令03原機(速材)005

核燃料物質使用変更許可申請書

既に許可を受けた大洗研究所(南地区)の核燃料物質使用変更許可申請書について、大洗研究所(南地区)共通編、照射燃料試験施設(施設番号1)、照射燃料集合体試験施設(施設番号5)、照射材料試験施設(施設番号8)、固体廃棄物前処理施設(施設番号12)及び第2照射材料試験施設(施設番号13)に係る内容を次のとおり変更する。

図 10 放射性廃液系統図

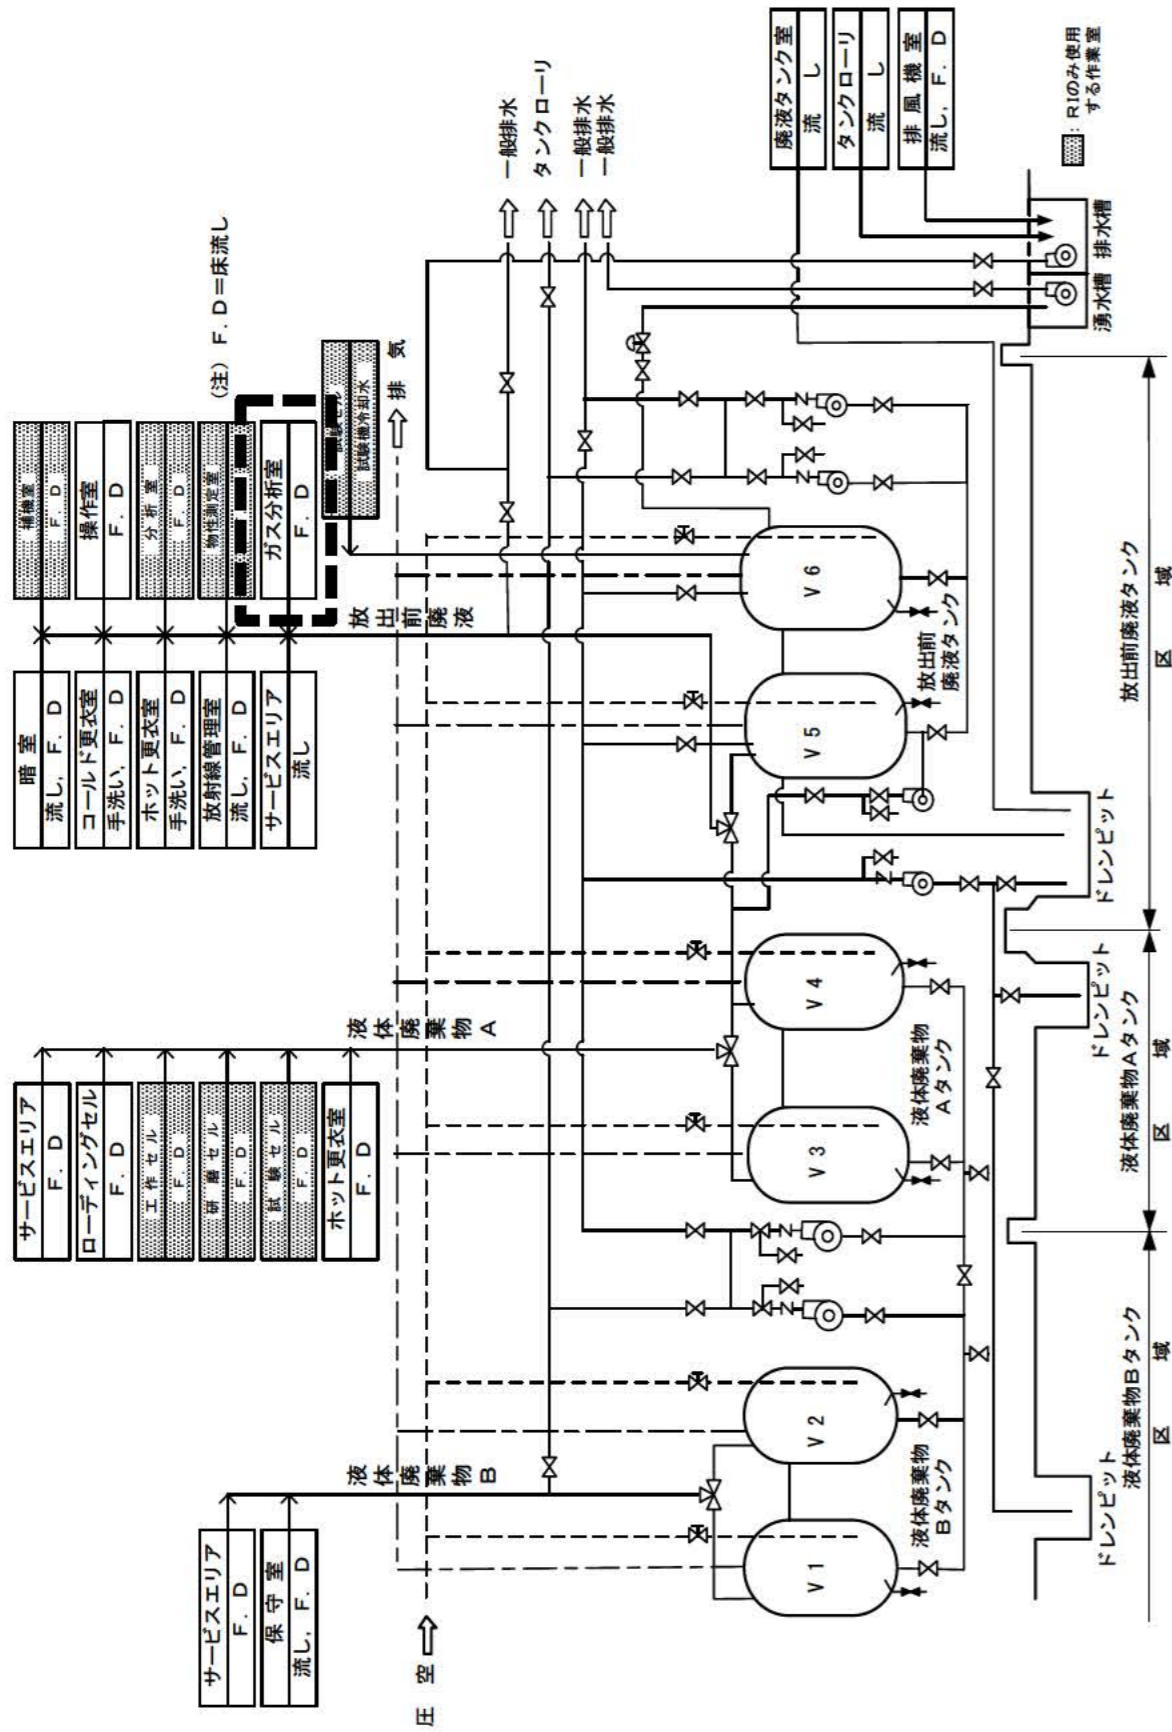
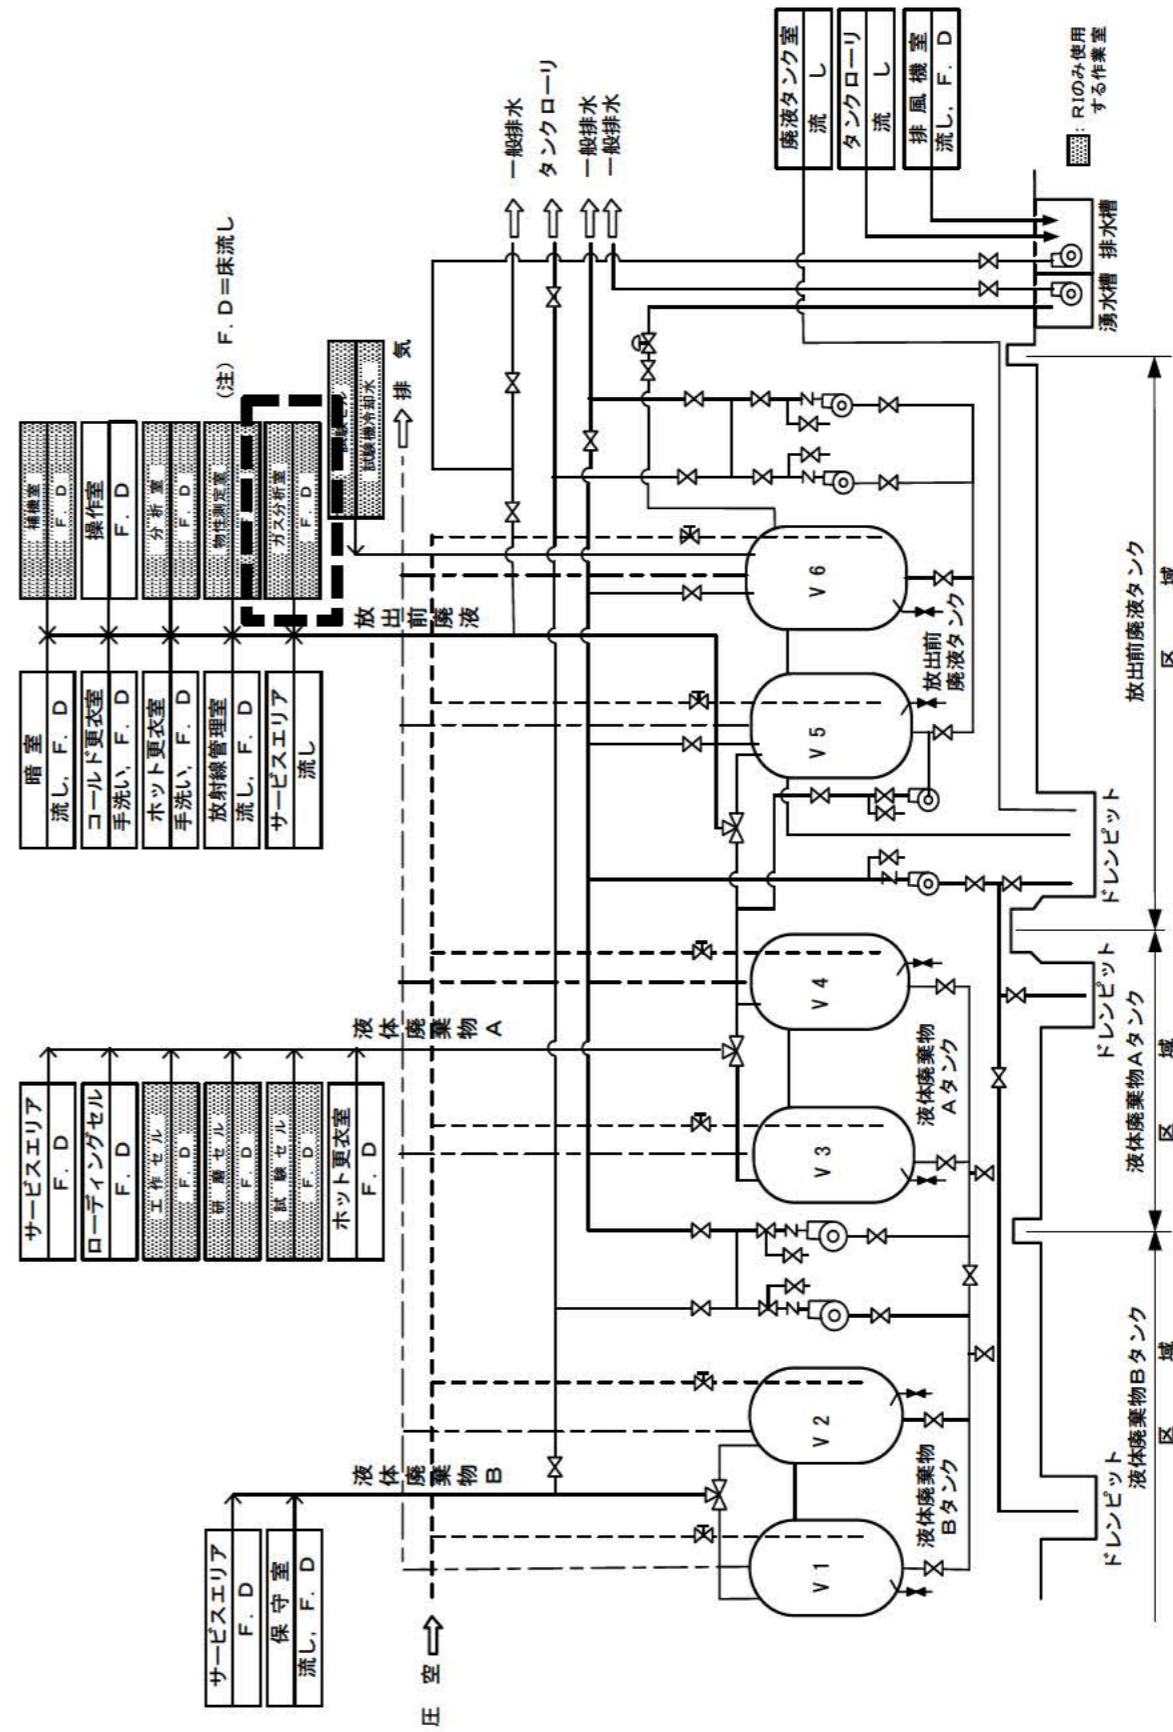
・グローブボックスの使用終了に伴う見直し

図23 放射線管理機器地階配置図

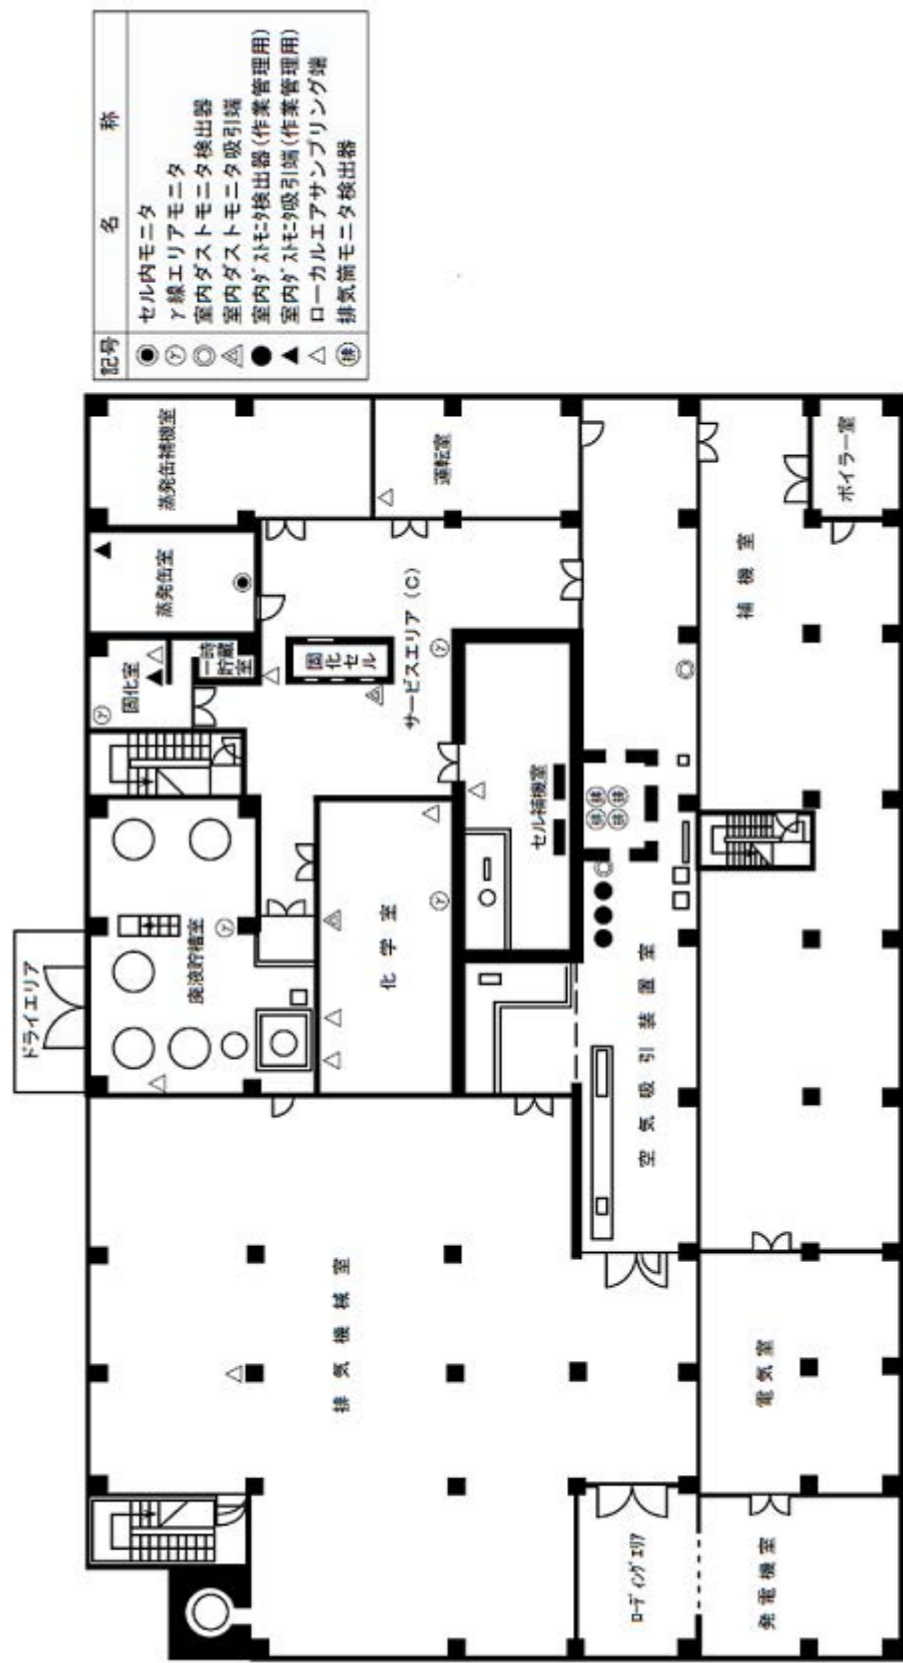
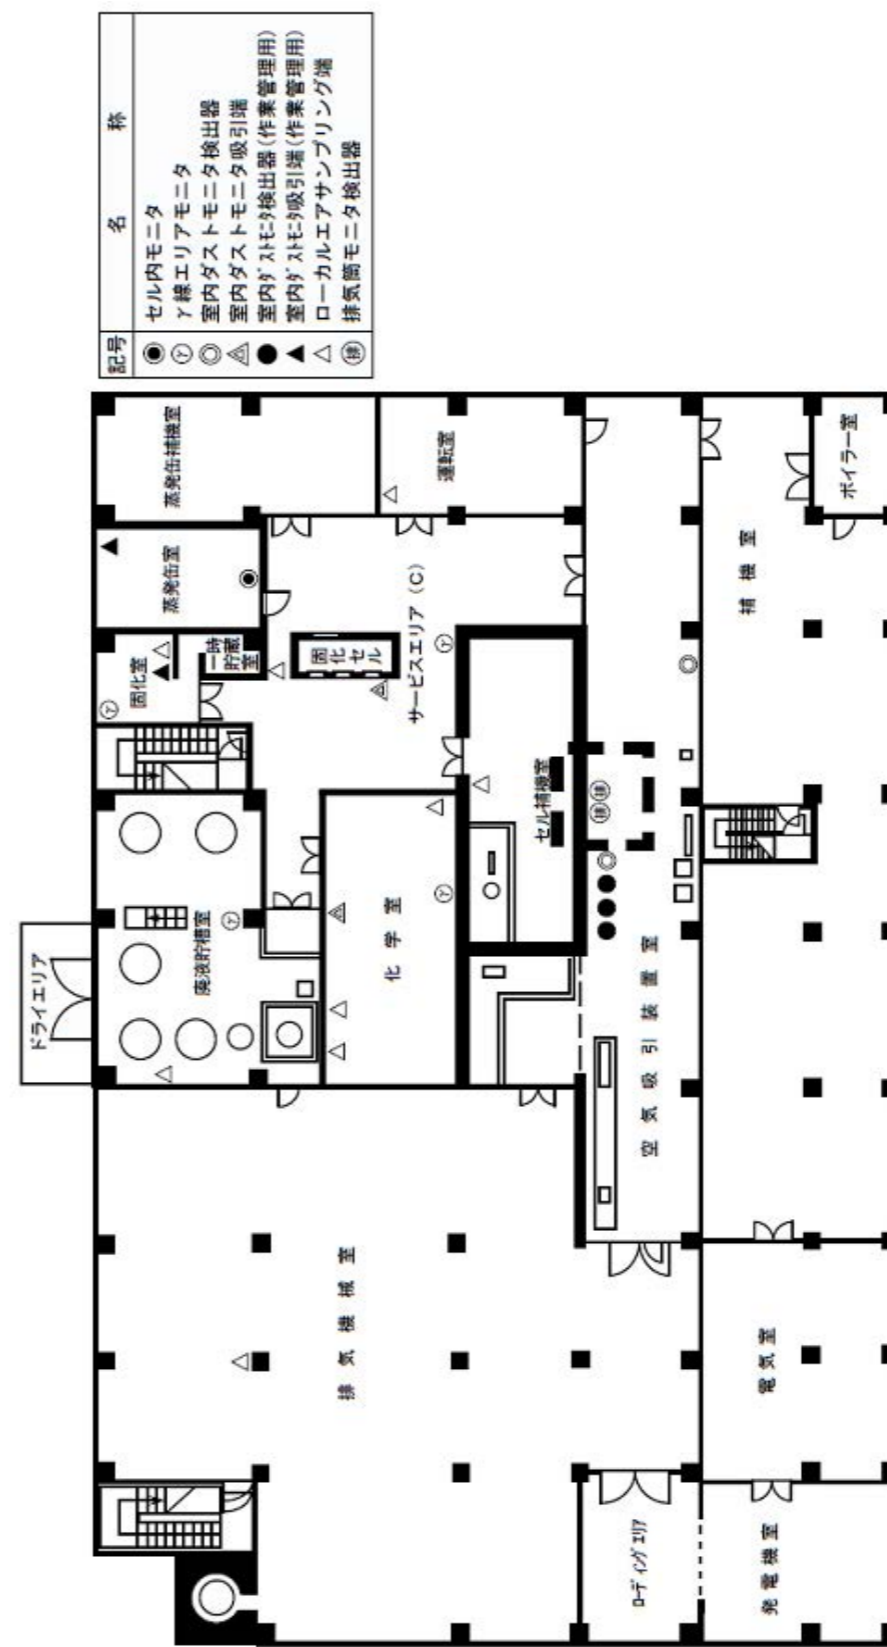
・排気筒モニタ
検出器のうち、
ガスモニタ及び
ヨウ素モニタを
削除

図1 ヨウ素モニタ及びガスモニタ

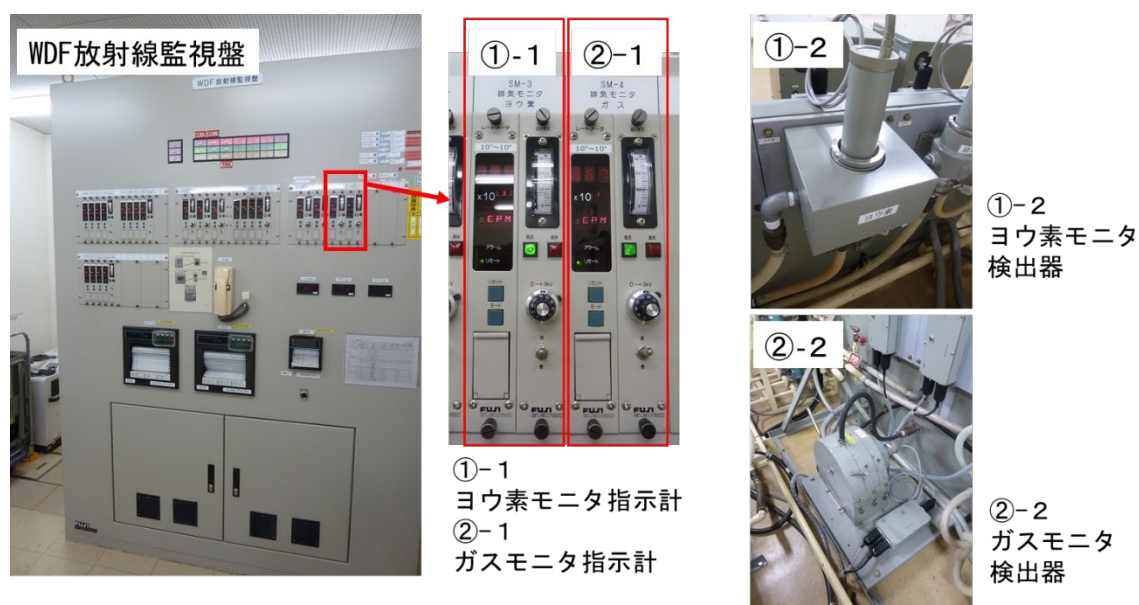
なお、昭和59年の運転開始以来、当該モニタにおいて、ヨウ素及び希ガスを検出した実績もない。

ヨウ素モニタ及びガスモニタについて図1に示す。
